Analyse: Vorschlag BSK-V Triple 3 Lagerung von Kokillen (die BSK 3 Lagerung wäre ähnlich, nur mit Brennstäben in 1 Behälter)

BSK-V Analyse von: Dipl.-Ing. Goebel Dezember 2018

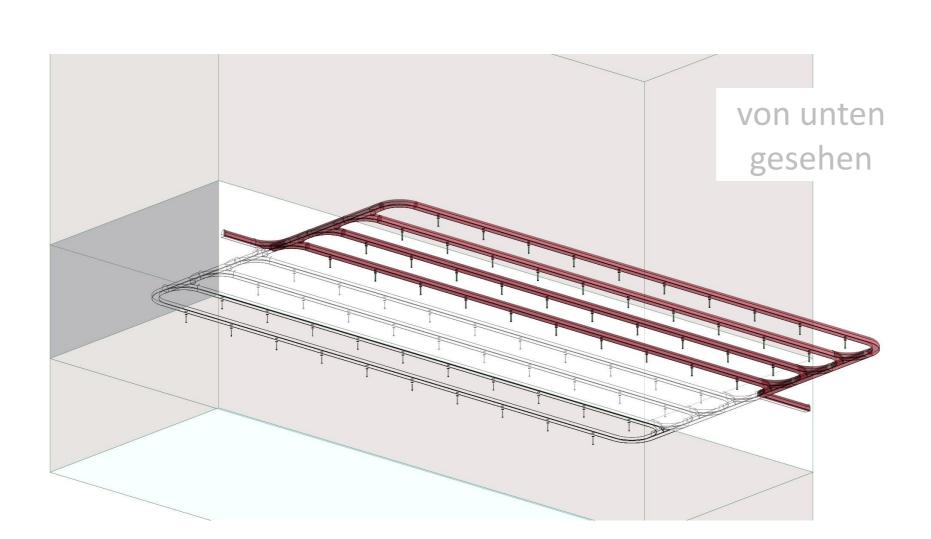
Untersuchen wir nun das Verhältnis von mühsam und teuerst und langsamst "auf-gewältigtem" unterirdischen, aber leider sehr oberflächennahem RAUM, im Vergleich zum erreichten Nutzungsgrad der Einlagerung von WAA Kokillen.

SUMME des nur mit Teilschnitt-Maschinen teuerst aufgewältigten Raumes = 163.860 m³

Summe der eingelagerten WAA Kokillen = 240 Stück mit SUMME 92 m³ Raumnutzung

163.860 m³ = 100 % >>>>> 92 m³ = 0.06 %

Achtung : So nicht bauen - Keine ausreichende Teufe wg. Grenzen der Bewetterung (Kühlung) Horizontale untiefe Bergwerke sind nicht verschliessbar - Bentonit fällt wieder zusammen und für einen Verschluss mit Bergdruck reicht die Teufe nicht. - BGE und GRS können Endlager NICHT.

Der von BGE/GRS erreichte "räumliche Nutzungsgrad" von 0,06 % ist sehr schlecht

viel zu wenig tief gar nicht effizient nicht verschliessbar

Salz gegen Metall! Nein
